Groupes de TRAVAIL numéro 1 & 2

Séance de travail le 25/01/2025 en salle de LA CASERNE.

Un représentant de la Société CERYX Trafic Système est présent afin de répondre à toutes les questions des groupes de travail au sujet des "Etudes d'aménagement et de fonctionnement du carrefour RD30 (Rte de St-Pancrasse) – RD1090 (Rte de Chambéry) – Chemin du Piat – Chemin du Ferronnier, à Saint-Nazaire-Les-Eymes" réalisées par cette Société.

Fig.1. Abaque du Cerema, heures de pointe, carrefour RD1090/Piat/RD30 (cf document CERYX, p 26-27).

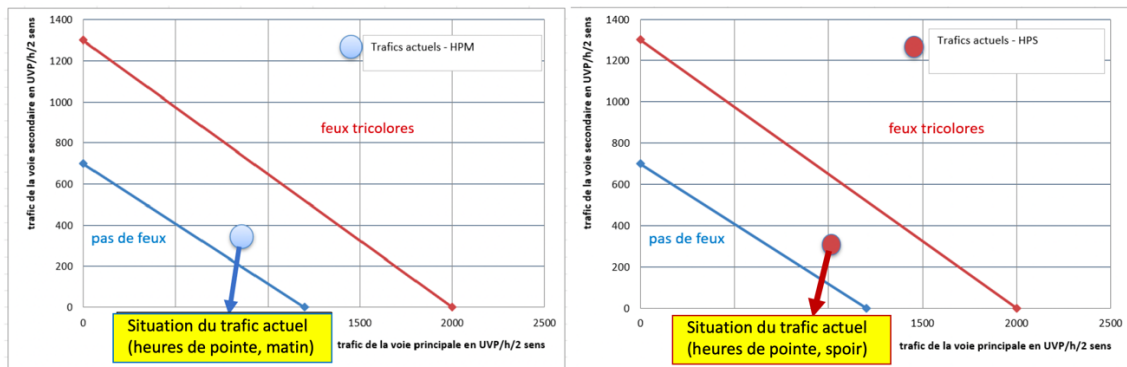
- Possibles effets contre-productifs en matière de sécurité, incluant entre autres l'accélération de certains conducteurs à la phase orange, ou l'accélération des véhicules après la zone de détection ou après le feu ².
- Les abaques du Cerema (Fig.1, ci-dessous), fournies dans le document CERYX, montrent qu'en heures de pointe, le matin comme le soir, le carrefour Piat/RD1090/RD30 se trouve entre la non-utilisation et la mise en place de feux tricolores. Le choix d'implantation des feux ne dépend alors plus que d'autres facteurs, et tout particulièrement de la faible visibilité au niveau de chemin du Piat dans le seul cas où le sens de circulation serait inversé par rapport à ce qu'il est actuellement. Ce à quoi les deux groupes de travail sont opposés. En d'autres termes, si le chemin du Piat garde son sens de circulation actuelle, la mise en place de feux devient inutile.

Fig.2A. Haricot en face de l'établissement De Nardi.

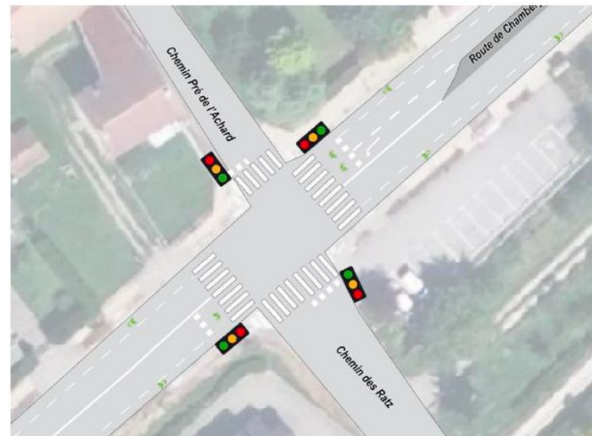
- Peintures au sol avec couleurs vives ET peintures formes 3D avec éclairages LEDS soutenus ;
 - Aménagements d'infrastructures urbaine pour faire ralentir, par ex. de type haricot comme en regard de l'établissement De Nardi (ci-dessous, Fig.2A) ;

Fig.2B. Aménagement carrefour RD1090/Achard/Ratz.

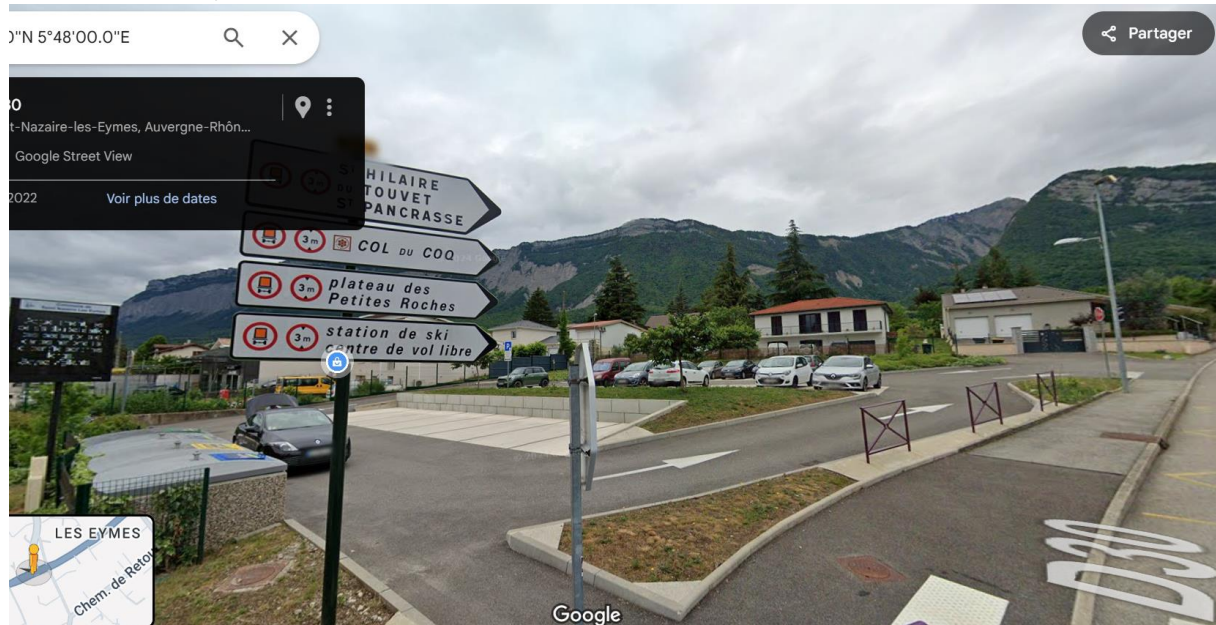
- Radars Sanction et/ou pédagogiques indiquant la vitesse de part et d'autre du carrefour Ratz/RD1090/Achard ;
 - Début de la zone de ralentissement à envisager dès l'entrée du village, chez Agrima Chatain, avec proposition de rond-point ou feux tricolores à détection (voir ci-dessous Fig.2B, Etude CITEC, page 50), avec une concertation obligatoire avec les riverains concernés.

Fig.3A

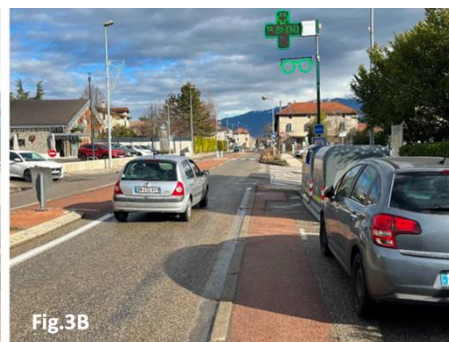
Le PAV de COGEDIM (Fig.3A), en cours de construction, expose directement le mode doux aux manœuvres du camion, ainsi qu'au risque de lâchage du PAV (Poids à vide : 2T) sur une personne en cas de défaillance technique de la grue. Le PAV devant la Boulangerie De Nardi (Fig.3B) impose un blocage de la circulation sur la RD1090 lors du temps de son ramassage. Sur l'exemple donné, la voiture ne pourrait pas passer si le camion de ramassage était en action, avec comme risque majeur qu'un automobiliste peu scrupuleux ou trop pressé passe de l'autre côté du haricot. D'autres PAV sont implantés sur les trottoirs de la commune (Fig.3C).
